Umgestaltung des Bahnknotens Stuttgart

Ausbau- und Neubaustrecke Stuttgart – Augsburg
Bereich Stuttgart – Wendlingen mit Flughafenbindung

Bauwerksquerschnitt

Tunnel offene Bauweise von/nach Stuttgart Hbf (S-Bahn)
Str. 4805 Stg Nord – Stuttgart Hbf (tief) Stat –0,8–00,000

Bauwerksquerschnitt

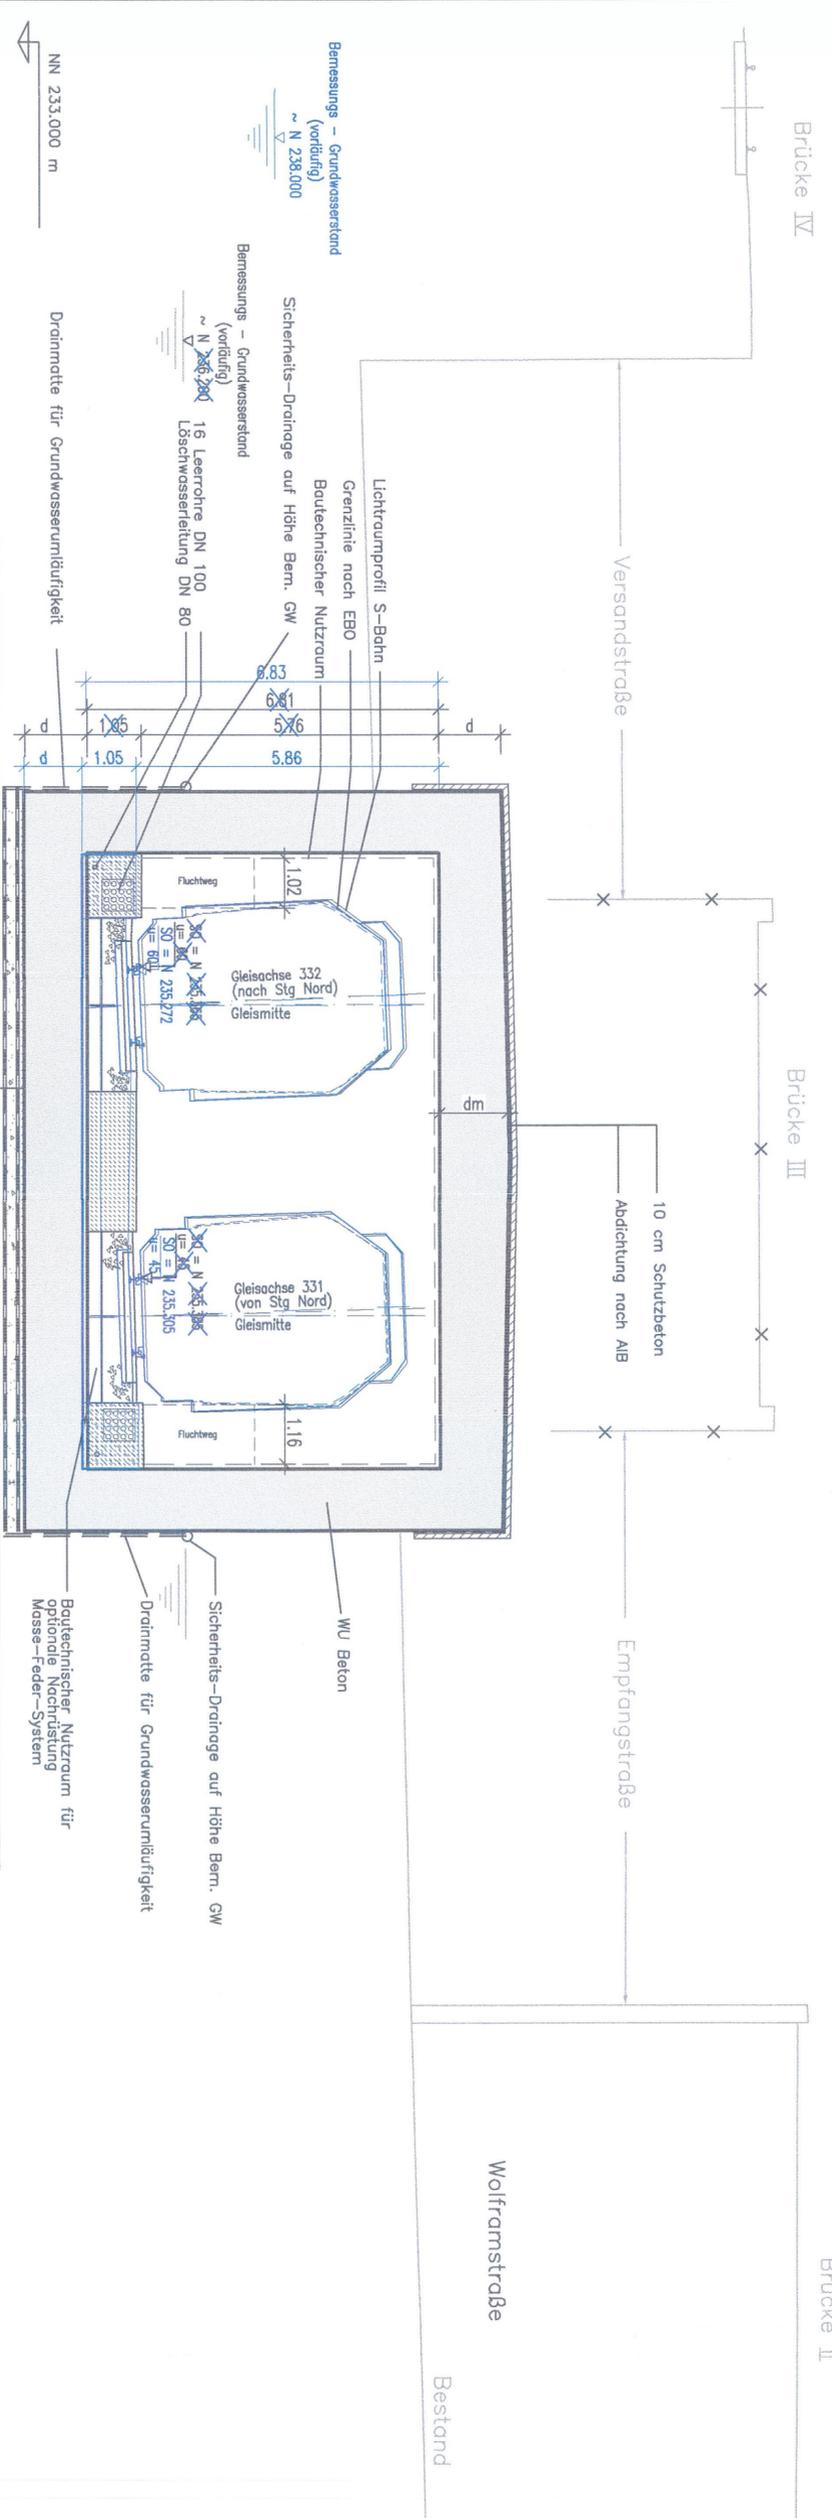
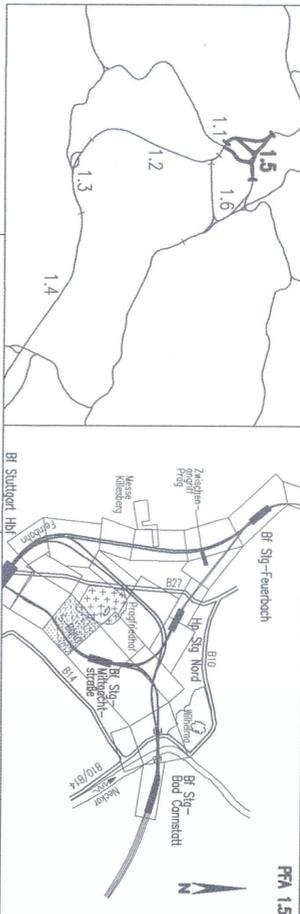
Änderungsvermerke	Datum	Name
Index	15.03.2017	Swarzeck/Müller
A	Änderung der Gleishöhe
